Dodatek č. 1

Smluvní strany tímto prohlašují, že dne 16. 12. 2020 uzavřely smlouvu o dílo, jejímž předmětem je provedení stavebních prací na veřejné zakázce s názvem: „**JIRICE, II/272 km 21,850 do km 22,150 – úprava nehodového místa**“ (dále jen „**Smlouva o dílo**“). Na základě dohody smluvních stran a ve vazbě na čl. 15. Závěrečná ustanovení odst. 15.13. Smlouvy o dílo, uzavírají smluvní strany tento dodatek č. 1 ke Smlouvě o dílo (dále jen „**Dodatek č. 1**“).

Změnový list

Název a evidenční číslo Stavby: JIŘICE, II/272 km 21,850 do km 22,150 - úprava nevhodného místa	Číslo SO/PS / / číslo Změny SO/PS: 101/1	Číslo ZBV: 1.3
Název stavebního objektu/provozního souboru (SO/PS): Silnice II/272

Seznam souřadnic (S-JTSK)

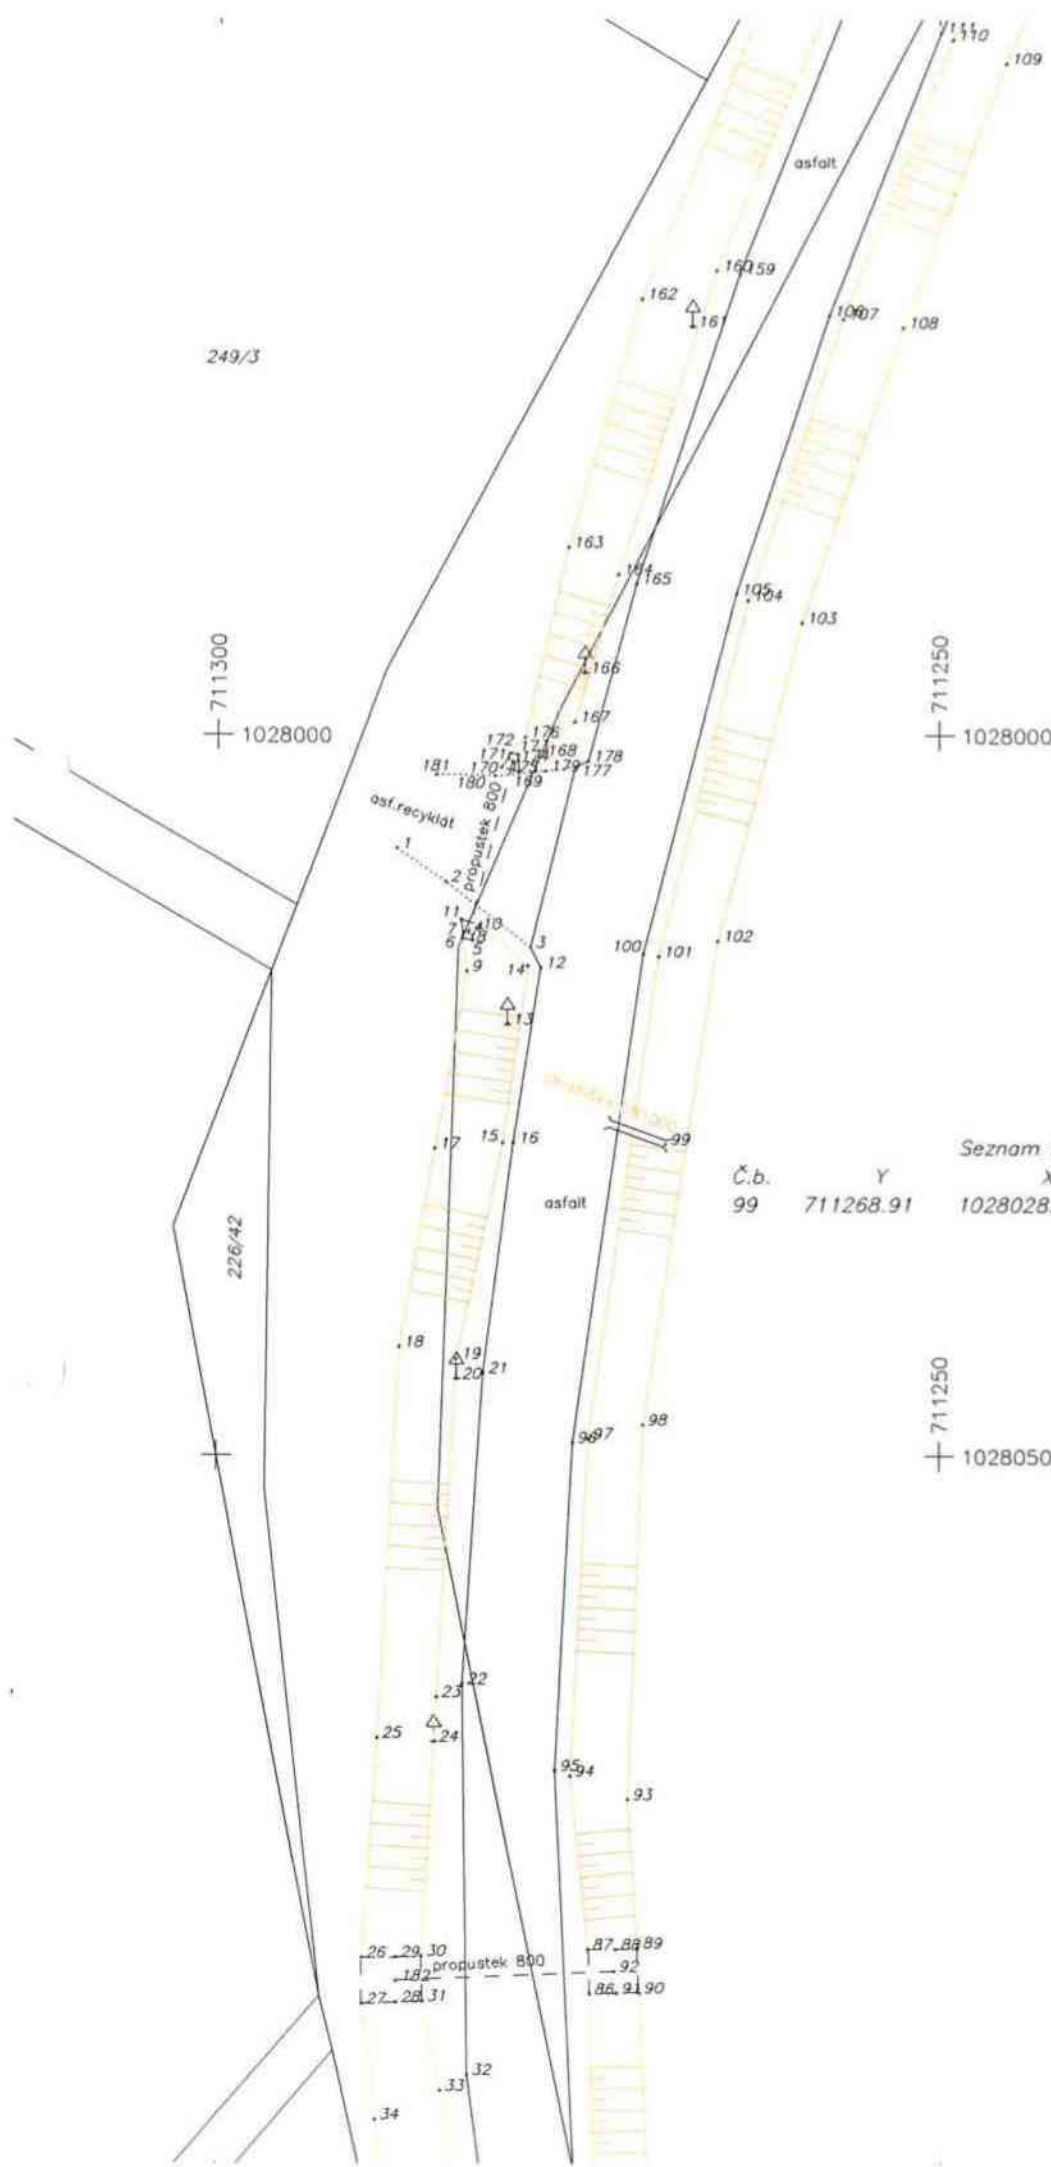
Předmětná dokumentace ZBV řeší zjištěnou skutečnost při výkopových pracích na OC 500, kde byl zjištěn odlišný průměr a délka chráničky oproti PDPS a požadavku správce vodovodu (Vodovody a kanalizace Mladá Boleslav, a.s.). Na základě konzultace s VAK Mladá Boleslav a projektantem bylo navrženo nové technické řešení – průměr chráničky DN 1230 mm v délce 7 m.

dle telefonické dohody souhlasím s délkou chráničky, která bude končit v odvodňovacím příkopu (mimo těleso komunikace) a zohledňuje skutečný stav po odkrytí produktovodu. Předpokládaná délka 7m, průměr chráničky 1230mm.
